Projet de construction d'un parc
photovoltaïque au sol sur la commune de
Sillery (51)

08 - Réponse avis MRAe

Réponse à l'avis de la MRAe du 2 juin 2025

Projet de parc photovoltaïque de Sillery **Commune de Sillery (51536)**

Figure 1 : Fractions de matériaux recyclables composant un panneau solaire photovoltaïque (source : SOREN)

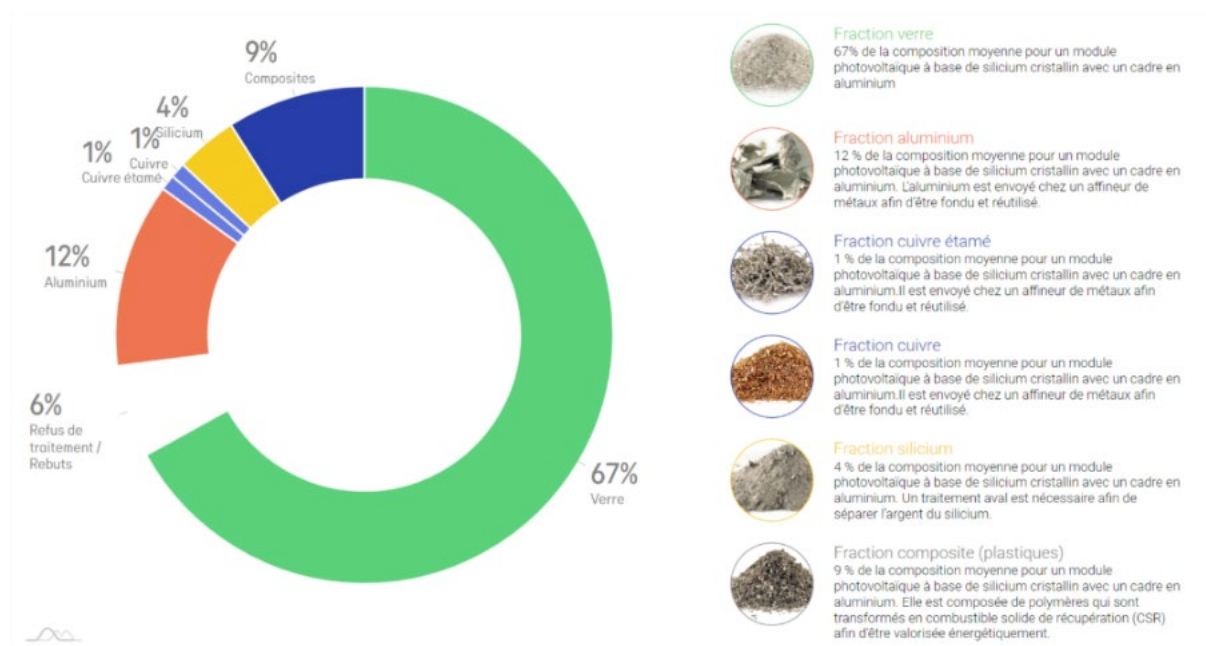
- le choix des fondations pour les tables supports, au regard de l'historique de la pollution des sols ;
- le choix de la technologie des panneaux photovoltaïques à installer au regard du risque de pollution et par optimisation du rendement, et des possibilités de recyclage.

Environ 94% de la masse d'un module photovoltaïque classique (cellules en silicium cristallin et cadre en aluminium) est valorisable. Le cadre en aluminium est facilement séparable et réutilisable. La récupération et le recyclage du verre et des métaux stratégiques (silicium, argent et cuivre) est optimisée par la méthode de délamination, qui permet de séparer la plaque de verre des cellules photovoltaïques. Cette méthode est utilisée par le centre de traitement d'ENVIE 2E AQUITAINE à Saint-Loubès. La fraction non recyclable concerne les polymères plastiques qui sont valorisés énergétiquement par incinération.

Figure 48 : Zones d'inter-visibilité théoriques

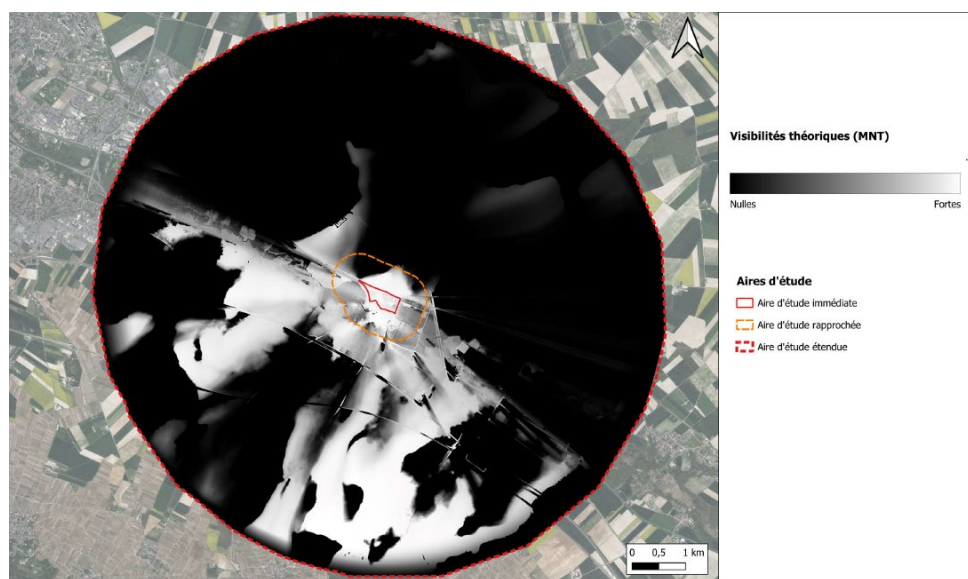
- *Mettre à jour les cartes d'état initial avec une représentation correcte du vignoble de Sillery et de ses abords, et intégrer une cartographie de visibilité via modèle numérique d'élévation (MNE) étendu aux coteaux viticoles ;*

- L'aire d'étude éloignée a été modifiée afin de prendre en compte les Coteaux viticoles et nord de la Montagne de Reims. L'intégralité des cartes a été mise à jour dont la cartographie de visibilité via modèle numérique d'élévation (MNE).
